ADDENDA

N° 01

Remplacement des blocs sanitaires (2e étage)

École primaire Saint-Rémi

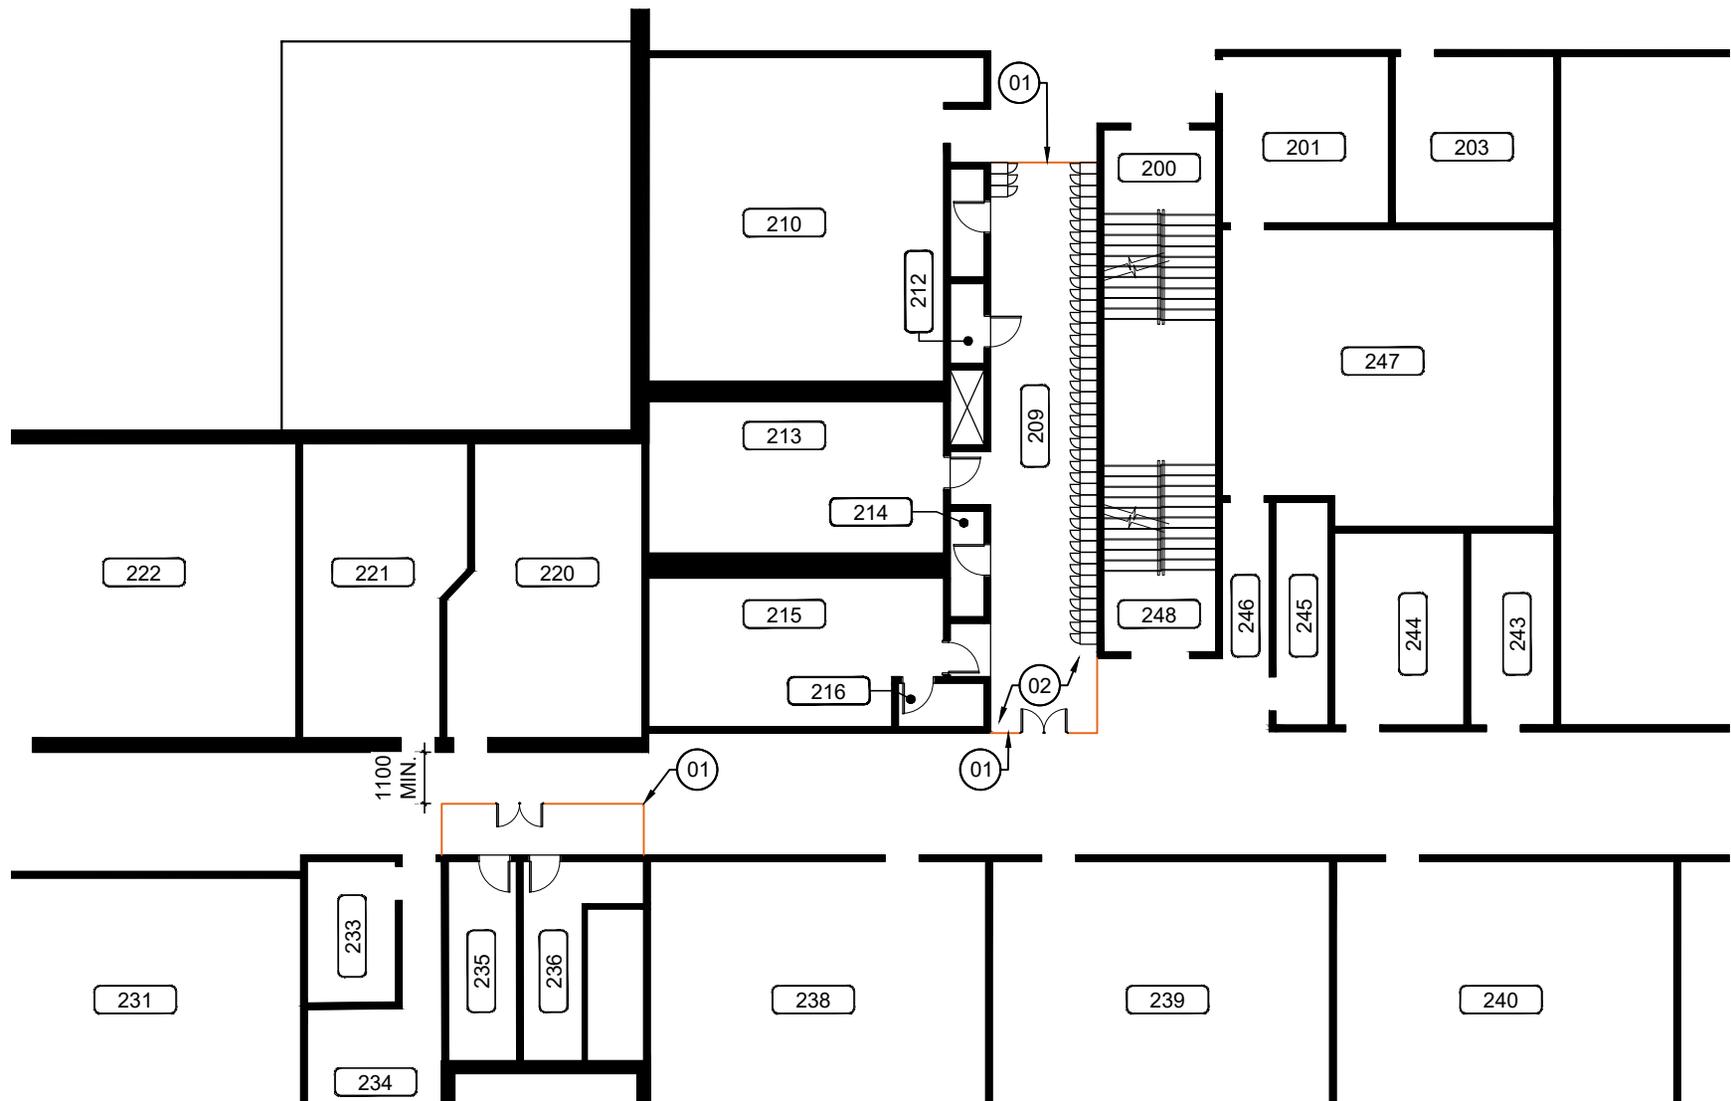
- La note #01 de la légende des séparations coupe-feu devrait se lire :
« Cloison temporaire degré de résistance au feu de 60 min.
Cloison de plancher jusqu'à dalle - Gypse 16mm TYPE X
- Montants bois 38mm x 89mm
- Gypse 16mm TYPE X
Prévoir une porte et un cadre ayant le même degré de résistance au feu, ainsi qu'un ferme porte et un coupe-fumée. »
- Le mobilier fixe du corridor #209 devrait être illustré, voir croquis AD1-CR-A1.

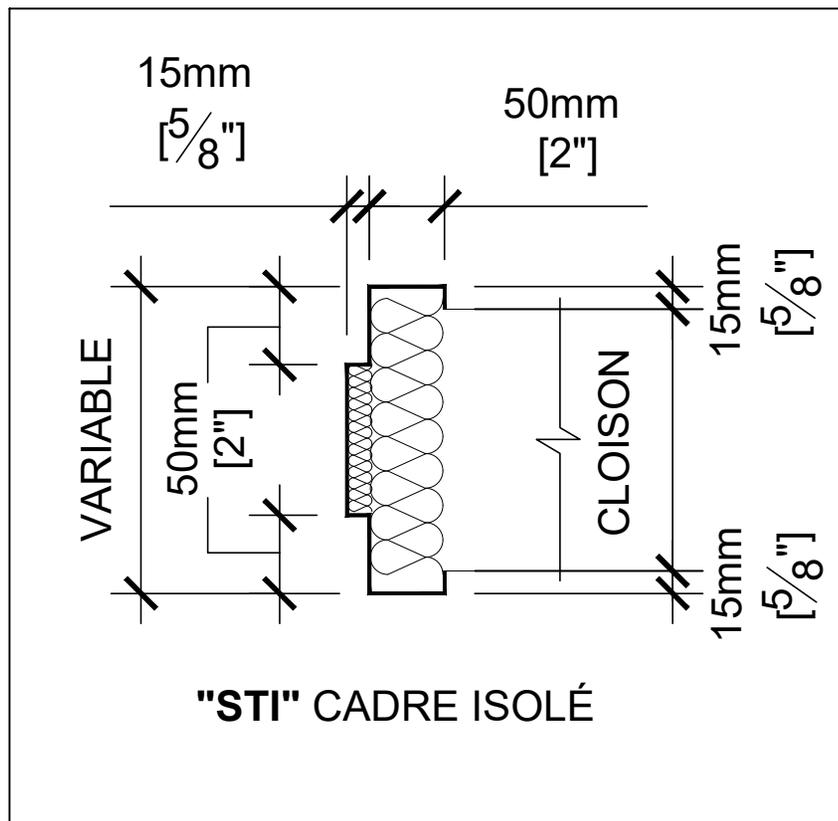
- L'épaisseur des portes, le profil des cadres, ainsi que l'ensemble des caractéristiques de la porte P212 ont été ajustés dans le bordereau des portes, cadres et quincailleries, voir croquis AD1-CR-A2.
- Le type de profil de cadre en acier a été modifié, voir croquis AD1-CR-A3.

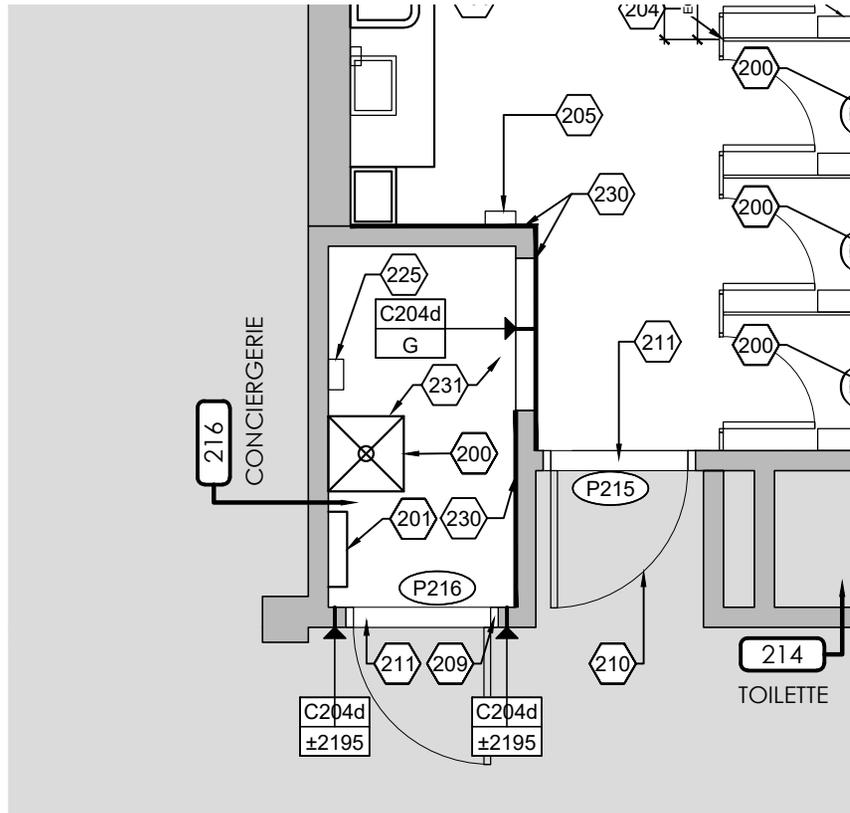
- Annuler la note #229 des notes de construction.
- Ajout de la note #231 : « Assurer l'intégrité coupe-feu au pourtour de tous percements et à la jonction de tous murs et dalle du local #216, voir devis ».
- Ajout de la note #230 des notes de construction : « Ajout d'un panneau de support 16mm TYPE X pour céramique mural, voir devis. »
- La note #208 a été retirée des locaux #216 et #212, des panneaux de support TYPE X ont été ajoutés aux murs du local #216 (note #230), voir croquis AD1-CR-A4.

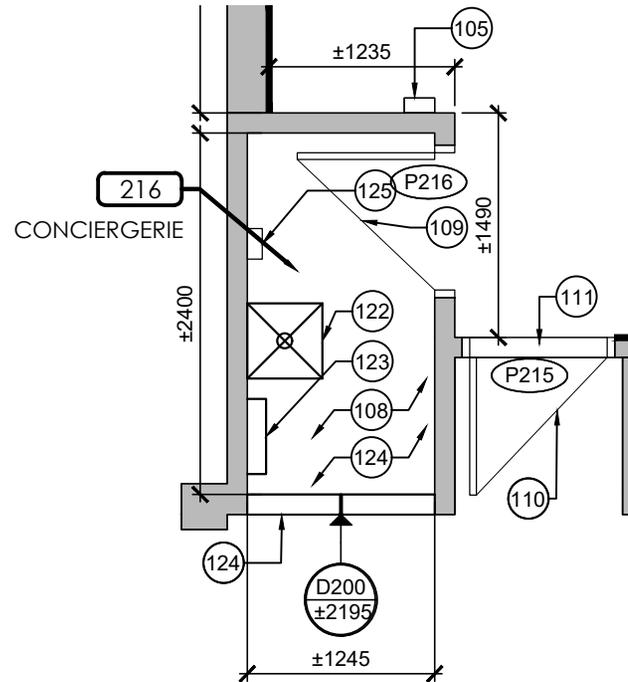
- Dans le dessin, 1/A100, la dimension de la démolition du mur du local #216 a été modifié, voir croquis AD1-CR-A5.

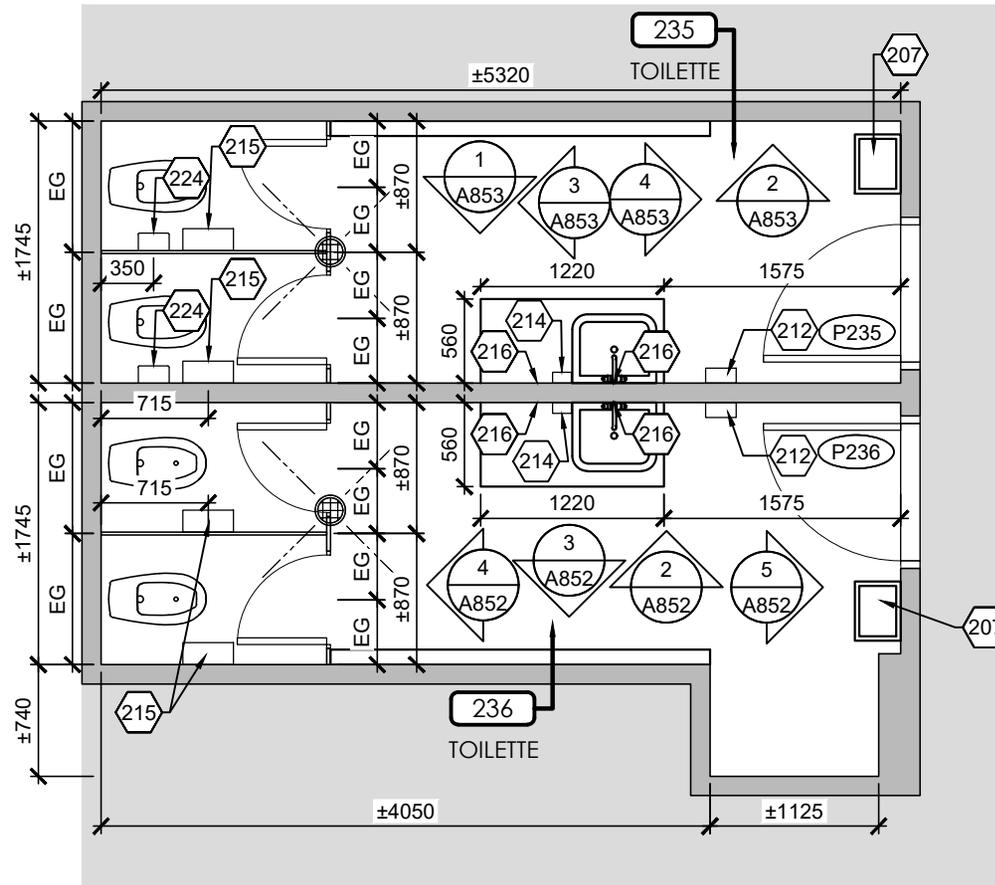
- Dans le dessin 3/A201, les poubelles sanitaires du local #235 devrait avoir la note #224, voir croquis AD1-CR-A6.

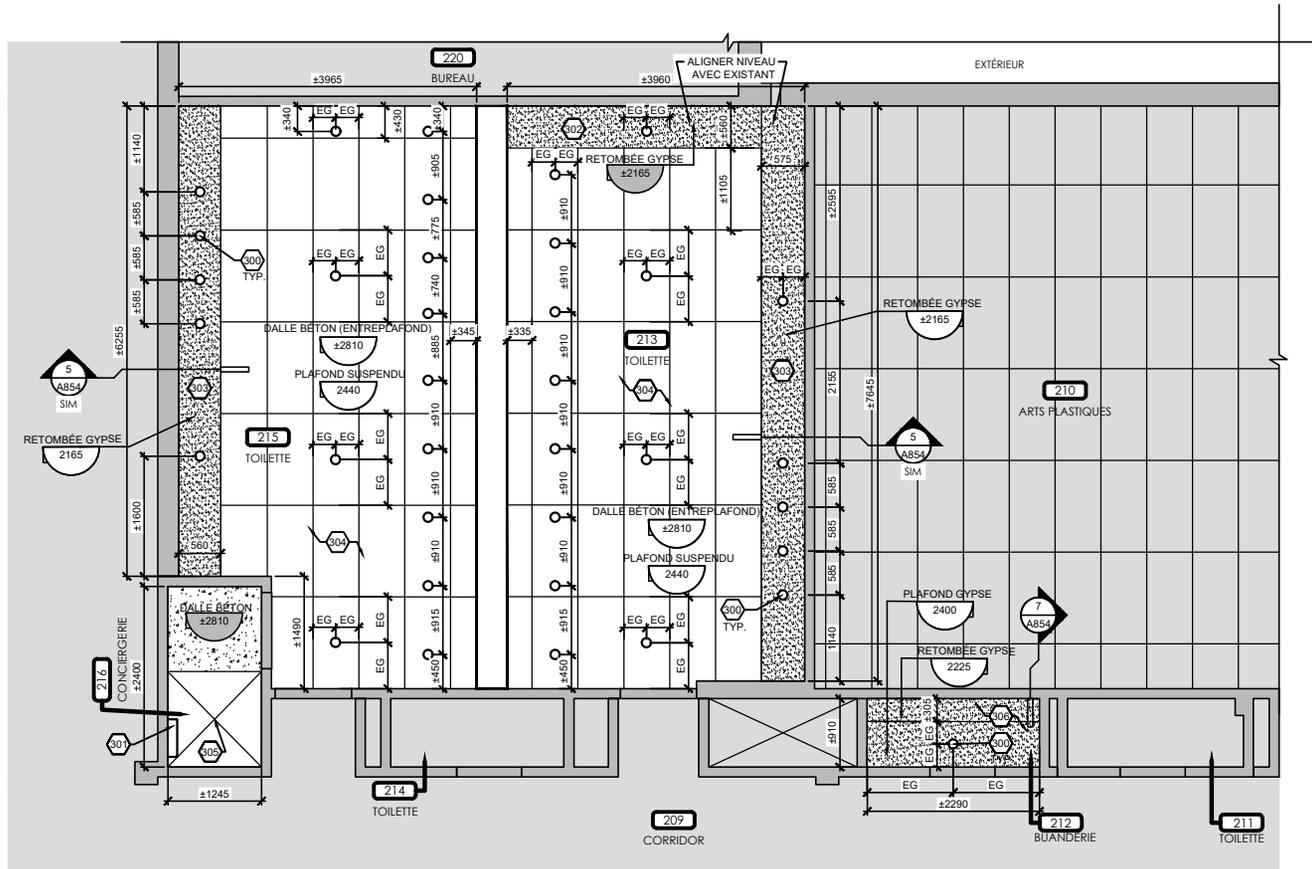
- La note #306 des notes de construction - plafond devrait se lire : « Nouveau plafond en gypse 2x gypse 16mm sur montant métalliques 64mm. »
- Annuler la note #307 des notes de construction – plafond.
- Le dessin 1/A300 est réémis, voir croquis AD1-CR-A7.
- Dans le dessin 3/A300, les dimensions de la retombée de gypse des locaux #235 et #236 ont été ajoutés, voir croquis AD1-CR-A8.

7 DÉTAIL DE RETOMBÉE DE PLAFOND
A854 ÉCHELLE: 1:10

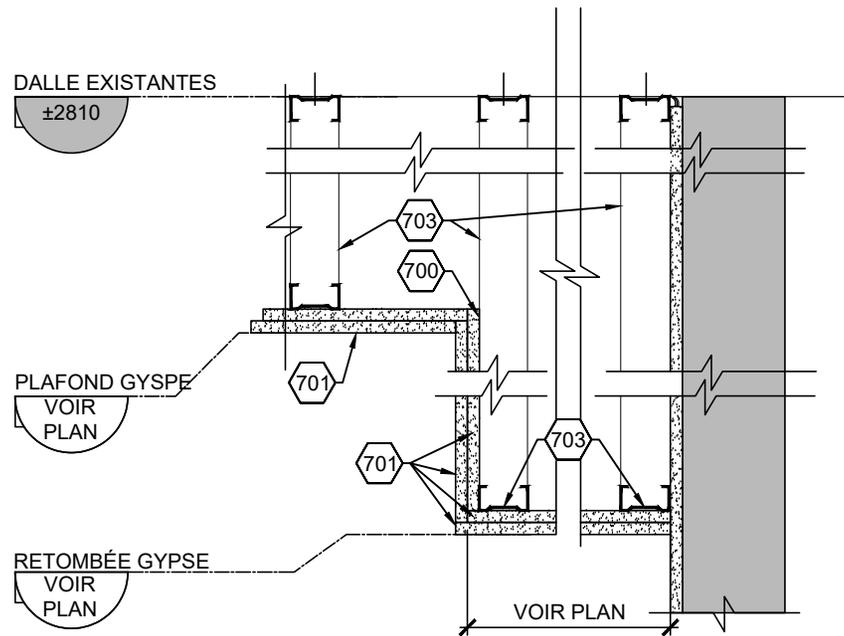
- Dans le dessin 7/A854, la note #702 devrait se lire #701 et les notes #704 ont été retirés, voir croquis AD1-CR-A9.
- La note #824 des notes de finis devrait se lire : « Moraillon avec serrure à clé, voir devis. »
- La note #821 dans le dessin 6/A854 devrait pointer les pattes du mobilier.
- Dans le dessin 5/A854, le niveau du plafond suspendu devrait avoir la hauteur « voir plan ».
